# 泊発電所 3号炉 耐津波設計方針について (燃料等輸送船の検討状況)

令和5年11月16日  
北海道電力株式会社

# 1. 燃料等輸送船の検討状況について

### 【緊急退避(離岸)の時間短縮検討】

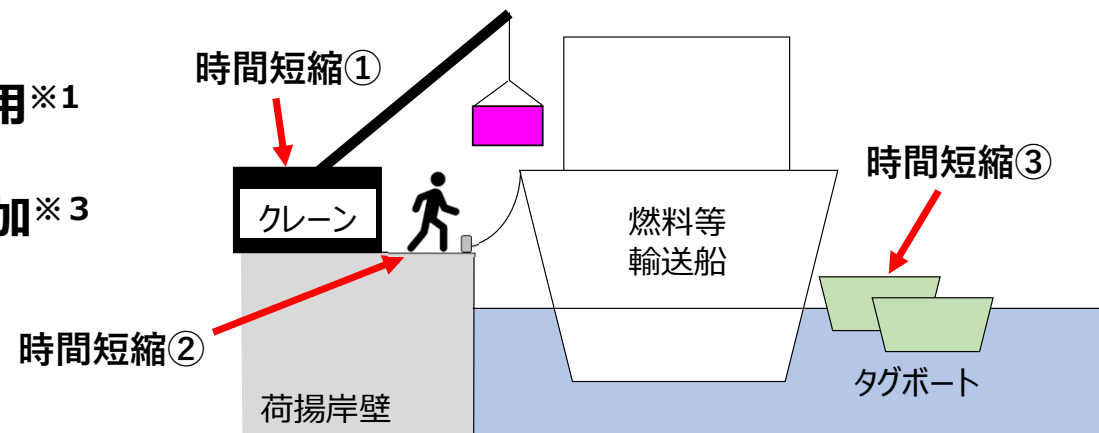
- 泊3号炉の基準津波の検討の中で、発電所への津波の到達が最短で14分程度となる見込みであること及び当初想定していた緊急離岸に要する時間が16分必要であることから、緊急離岸に係る時間短縮方策を検討し、成立性確認のために、泊発電所専用港にて燃料輸送船を使用した緊急退避(離岸)訓練を実施し、退避に係る各種作業時間の計測を行った。
- 緊急退避訓練は、輸送物との干渉があり時間的に厳しいと考えられる荷役作業中を想定して実施した。荷役作業中の緊急離岸及び港口まで退避できる時間については、作業時間短縮のために以下を考慮することで、津波到達前の14分以内で退避できることを確認した。
  - ・地震発生から離岸まで：7分25秒
  - ・地震発生から港口退避まで：13分28秒

時間短縮①：巻き上げ速度の速いクレーンの採用※1

時間短縮②：係留方法などの手順合理化※2

時間短縮③：通常1隻のタグボートを2隻に増加※3

- ※1：既存の港湾ジブクレーンについては、撤去することも検討中。
- ※2：陸側に係留索取外し要員を配置し、船側要員は船側作業に専念する。
- ※3：燃料等輸送船を先導するタグボートの隻数を増加し回頭に掛かる時間を短縮
